Préambule

DESCRIPTION DÉTAILLÉE DES ITINÉRAIRES

**et recensement des points
d'améliorations**

Trajet 1 : Vers station Doyen Brus

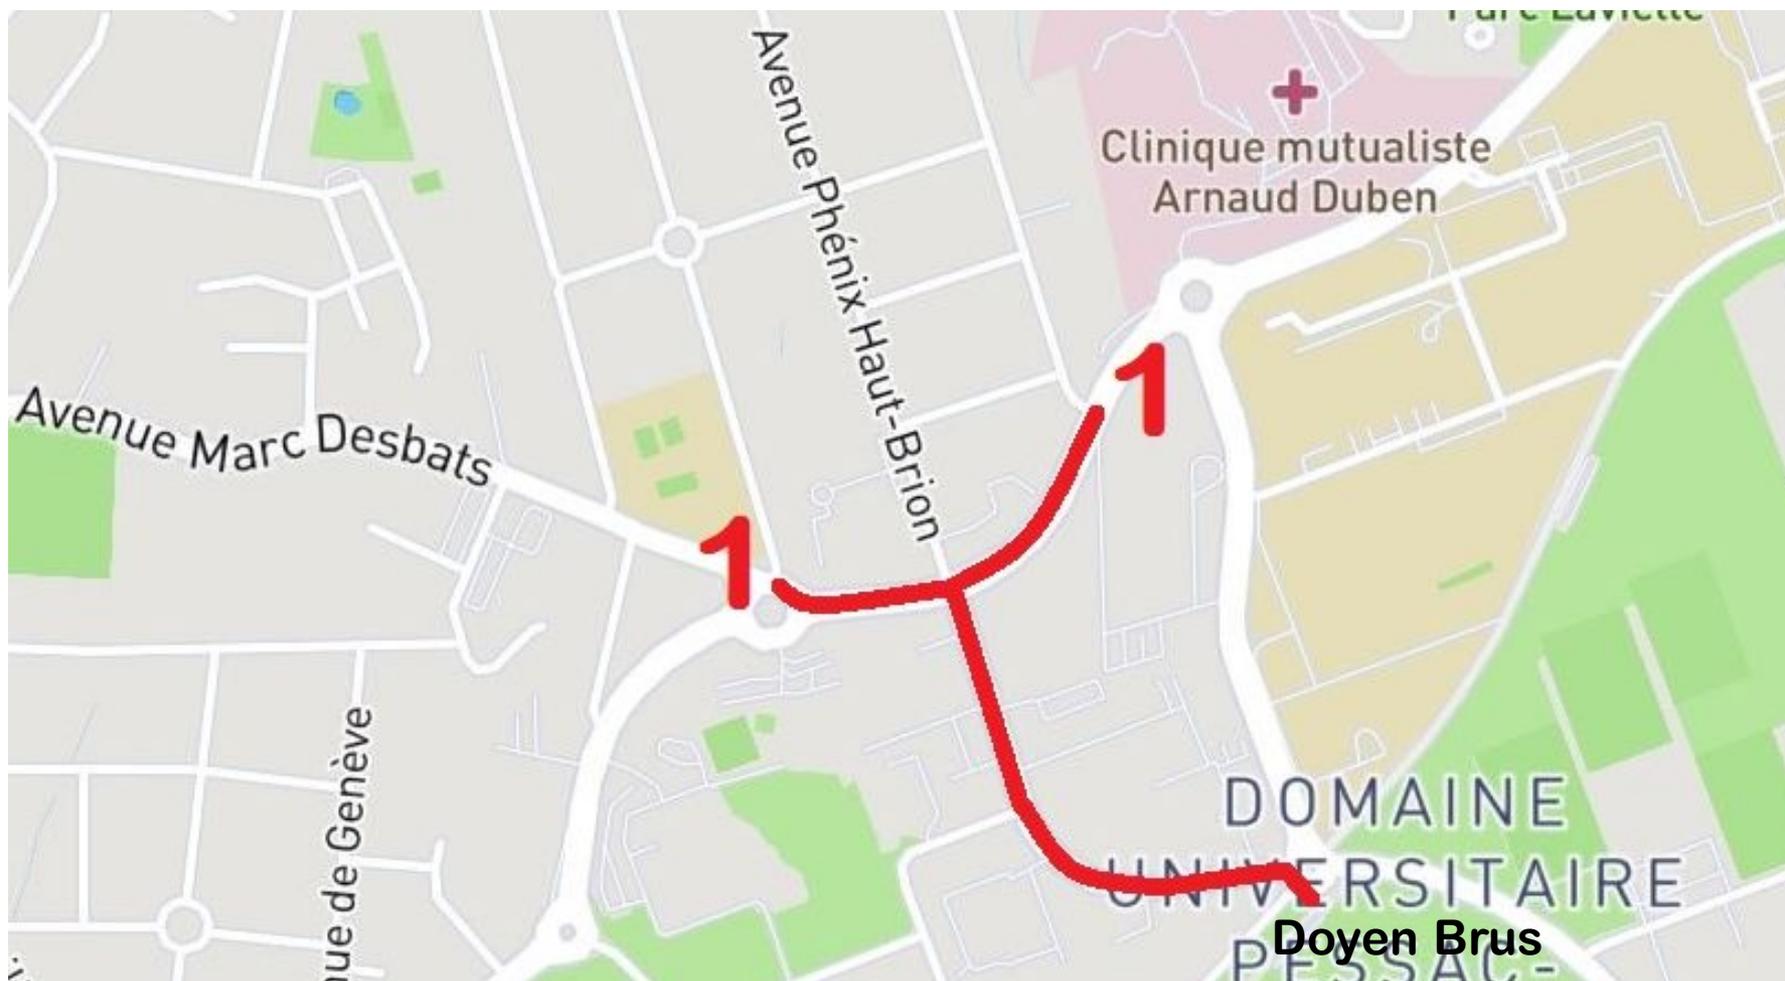
du rond-point Schweitzer/Desbats ou de l'intersection Schweitzer/Fanning Lafontaine, en passant par l'avenue Pey-Berland. Pour suivre l'avenue Pey-Berland on utilisera, de préférence, le trottoir Est afin d'éviter les interruptions du trottoir Ouest.

■ traversée de l'avenue Schweitzer

Sur les 2 passages piétons qui traversent l'avenue Schweitzer, la traversée est difficile compte tenu de la vitesse des voitures et de la densité de circulation à certaines heures.

Ce problème est d'autant plus important pour les personnes handicapées.

Il faut mettre en oeuvre un dispositif pour ralentir la vitesse des automobiles aux abords de ce passage piétons.

ITINERAIRE 1

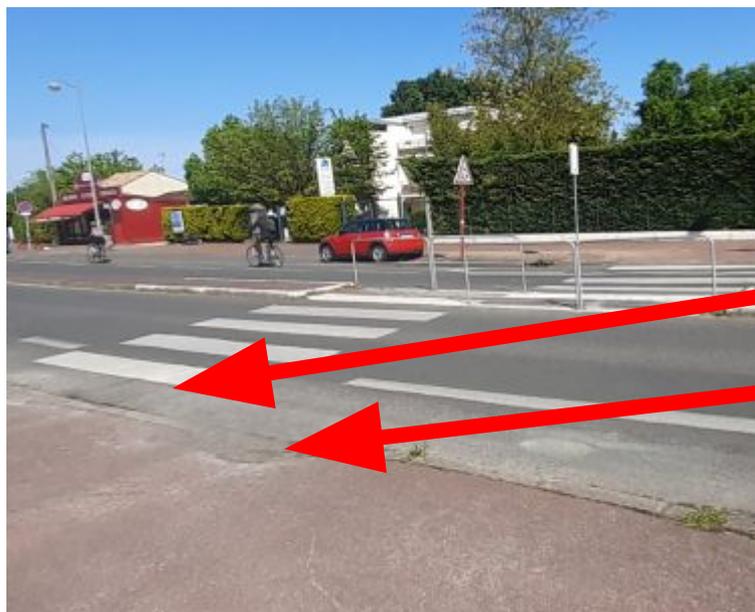
- au niveau de la rue Phénix Haut Brion Est :

- absence de plaques podotactiles;
- plaque d'égout descellée ;

- au niveau de la rue Phénix Haut Brion Ouest :

- absence de plaques podotactiles ;
- flaque d'eau persistante ;

ITINERAIRE 1

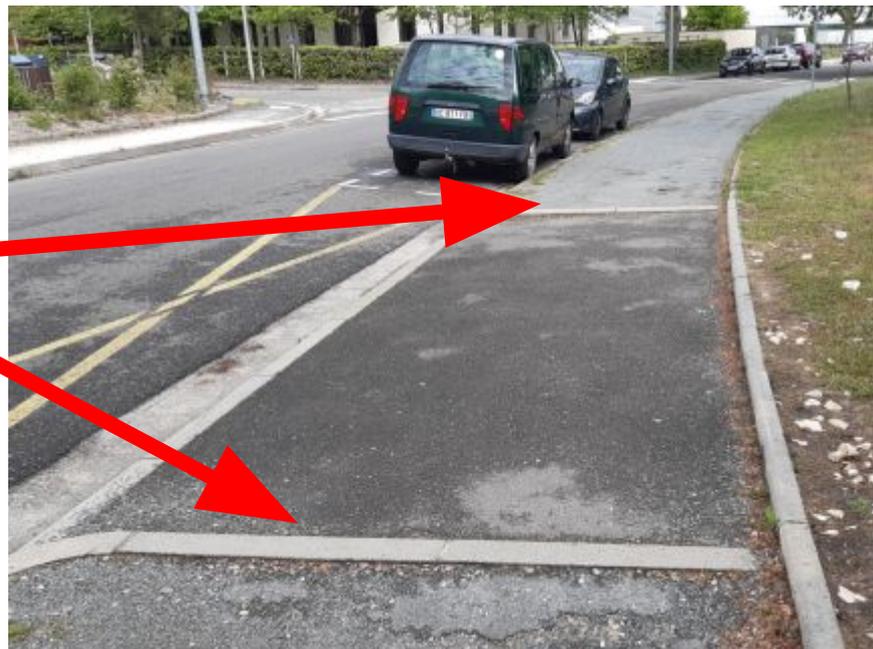
- entrée piétons de l'ENSCPБ :
 - ressauts trop hauts non praticables par fauteuils roulants ;

- deuxième partie (de l'entrée secondaire de l'ENSCPБ jusqu'au bout de la rue) ;
 - branches à 1,50 m de haut, trop basses, risques de se cogner ;

Trajet 3 : Vers station François Bordes

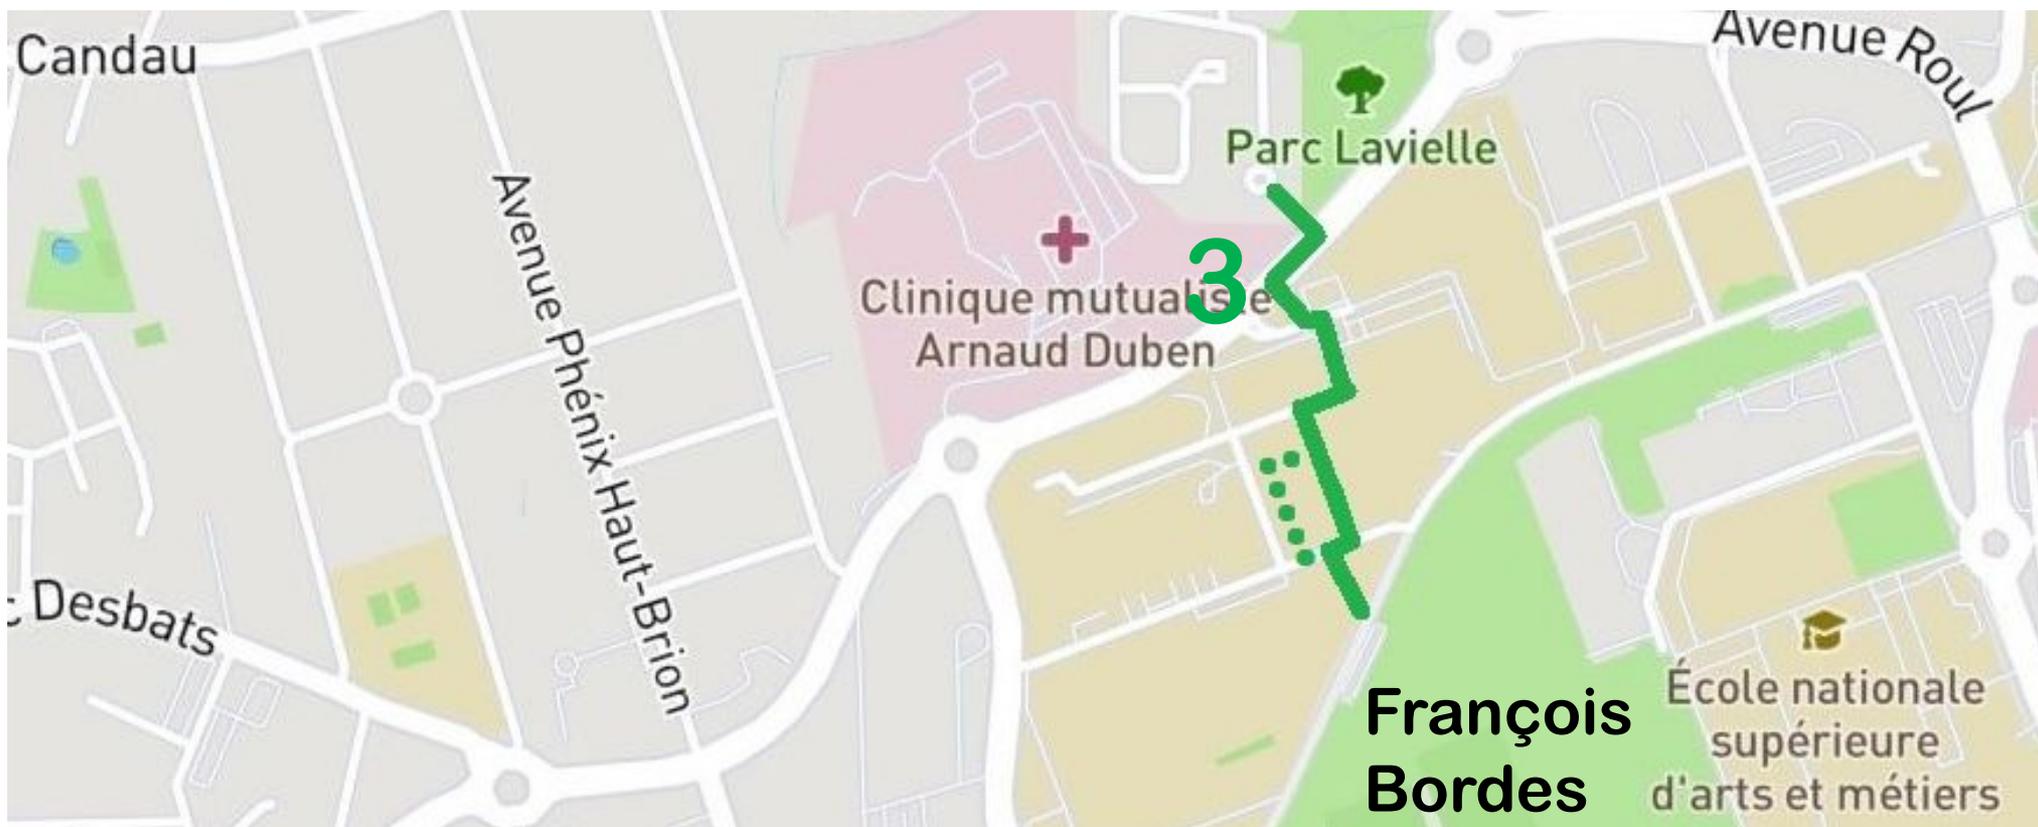
Depuis le passage entre le lotissement Fanning Lafontaine et l'avenue Schweitzer, puis traversée du Domaine Universitaire en passant le long du bâtiment B18

■ Passage entre le lotissement Fanning Lafontaine et l'avenue Schweitzer :

Ce passage n'est pas sur le Domaine Public mais il s'agit d'un emplacement réservé au PLU 3.1 pour la création, sous maîtrise d'ouvrage de Bordeaux Métropole, d'un passage entre le lotissement dont les voies appartiennent au Domaine Public et l'avenue Schweitzer.

Actuellement, ce passage n'est pas accessible à tous :

- Haie débordant sur le passage ;
- Ressaut trop important ;

ITINERAIRE 3

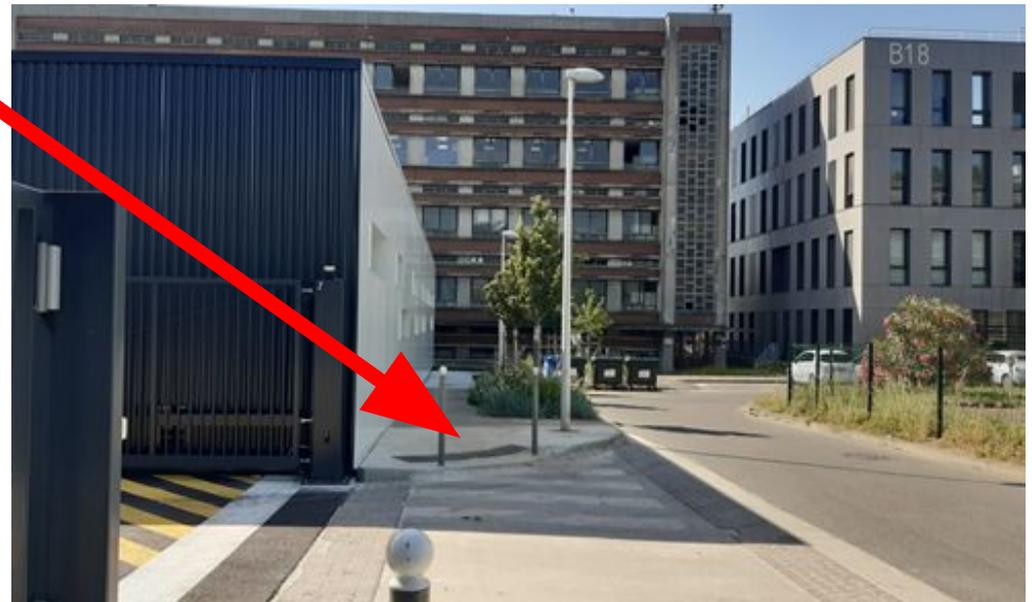
- Sur le domaine universitaire, il faudrait améliorer la signalisation :
 - rendre plus lisible le cheminement dépourvu de marches d'escalier;
 - flécher le cheminement dans le sens "station tram" vers avenue Schweitzer
- L'aménagement est globalement satisfaisant
- Le trottoir le long du bâtiment B17 vient d'être rouvert à la circulation des piétons. Il est satisfaisants. Il doit, cependant être identifié de l'avenue Schweitzer.
